Bebauungsplan Nr. 254 „Mutter-Teresa-Straße“.

gegen den am 14.01.2020 bekanntgegebenen Bebauungsplan Nr. 254 „Mutter-Theresa-Straße“
möchte ich folgende Einwände erheben:

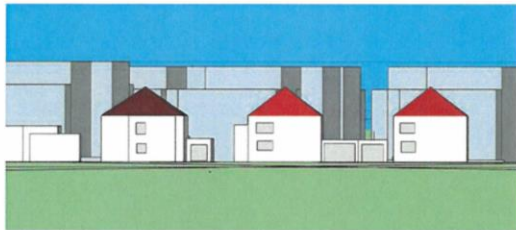
Die Ausgleichflächen für Ersatzmaßnahmen der Umweltbelange sollten innerhalb des Plangebietes an den Rändern der Wallstraße erbracht werden. Die Grenzen des Plangebietes müssen so bemessen sein, dass nicht Ausgleich an anderer Stelle erfolgen muss.

Bebauungspläne können geändert werden, ja – aber sie können auch eingezogen werden. Stellt einen größeren Bebauungsplan auf, macht eine Gesamtplanung, die die Fläche des 254 (Bebauungsplan „Mutter Teresa“) beinhaltet, dann kann das Bistum, 1.1 Milliarden Euro schwer, keine Entschädigung verlangen für entgangene Planungsgewinne; die Häuser werden nur verrückt, Grundstücke getauscht, und was an Abstandsfläche zur Wallstraße gewonnen wird, erfüllt alle Belange von Baukultur und Umwelt.

Es wurden 39 Wohnungen zuviel hineingepackt. Zu hoch gepokert. Deutlicher kann man nicht daneben liegen.

Abwicklung der Wallstraße Haus Nr 73,71,69, dahinter die Bebauung III + A

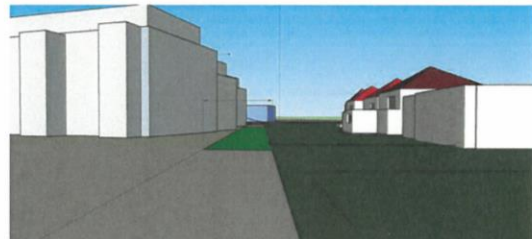
Da keine zeichnerischen Höhenangaben zur Verfügung standen, beruhen die Zeichnungen auf Schätzungen. Die Schätzungen zeigen, dass die veröffentlichten Pläne nicht in jeder Hinsicht Maßangaben enthalten, was bei Höhen und Abständen zu fehlerhaften Interpretationen führen kann. Es werden keine grafischen Verkaufsperspektiven erwartet, aber konkrete Höhenangaben des Geländeverlaufs und die Bestandshöhen der Randbebauung sind sicherlich bekannt und sollten veröffentlicht werden. Das erübrigt sich in dem Fall, wenn die Planung nicht weiterverfolgt wird.

Blick von Südost, rechts die 15m bis 20m Gärten der Wallstraße.
Hellgrün der auf 5 m geschätzte Grünabstand des Bebauungsplans
mit 12m ? oder 14m ? hohen Gebäuden.
